改善箇所説明図

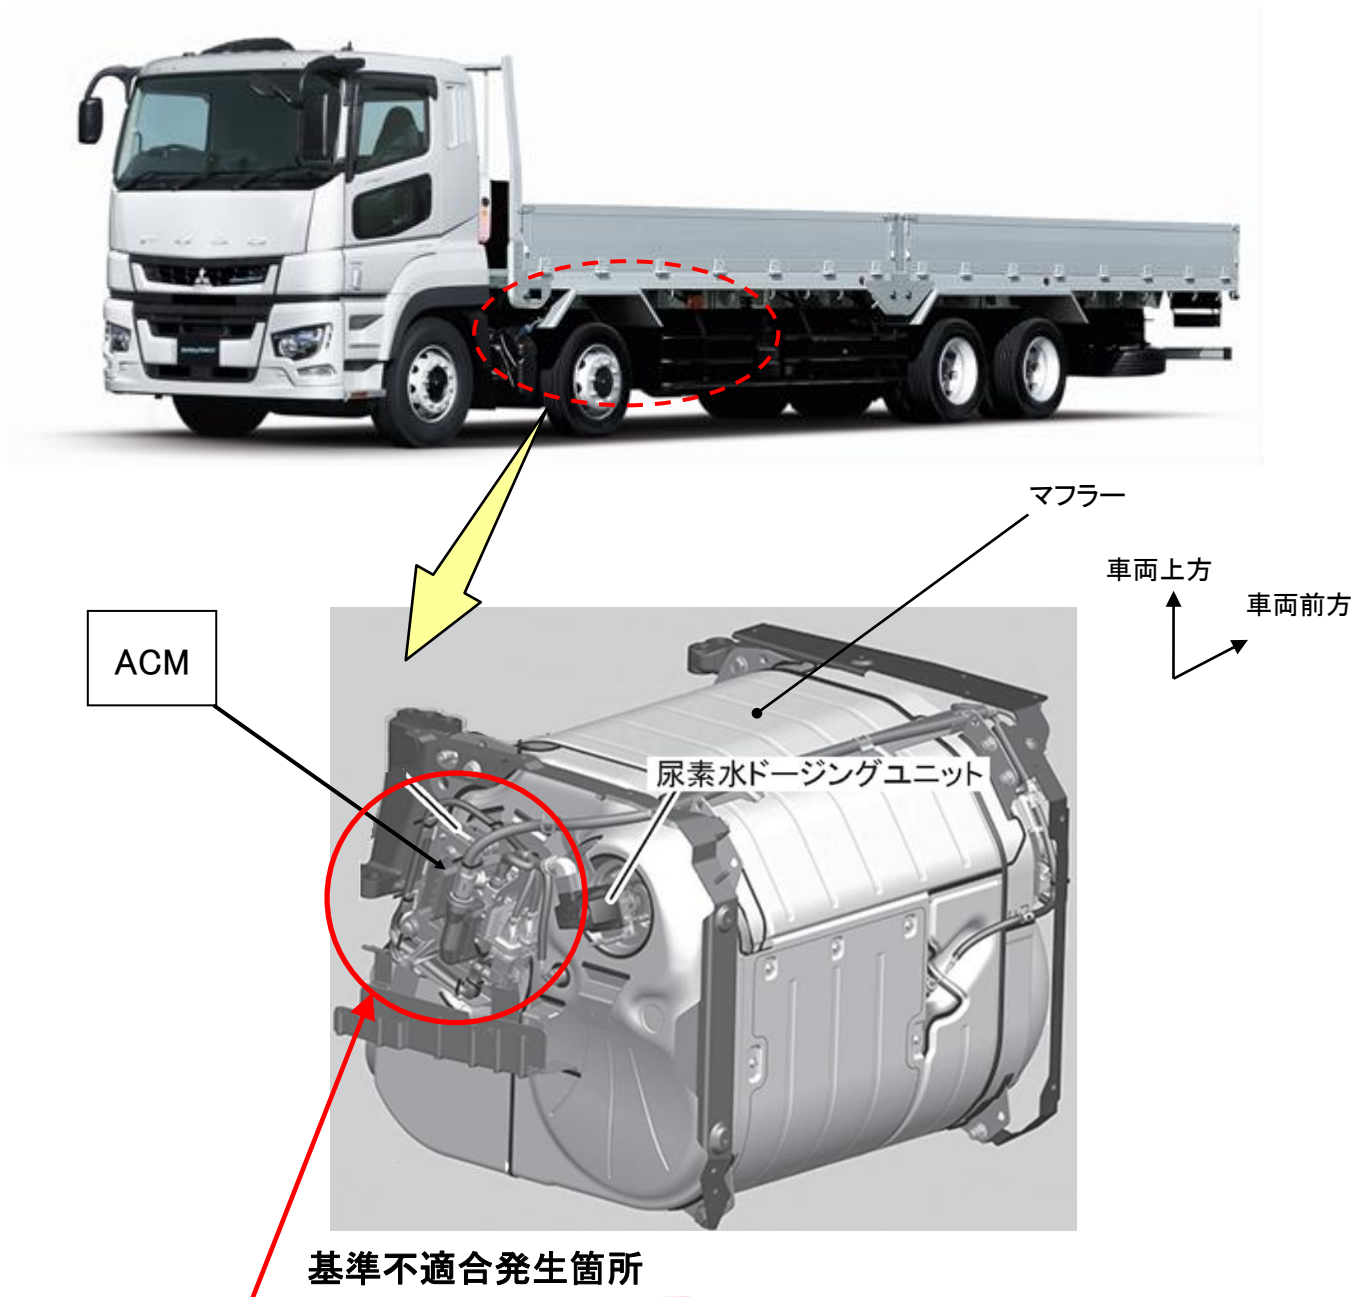
ACMにおいて、ソフトウェアの設計検討が不十分なため、尿素水ポンプ回転センサー故障時にエンジン警告灯(MIL)が点灯しない。そのため、保安基準に適合しない。
(ACM: After Treatment System Control Module 排気後処理制御装置用コントロールユニット)

全車両、ACMのソフトウェアを修正したものに書き換える。

識別：作業完了車には、車両右前輪のフェンダー内側上部に白色ペイントを塗布する。
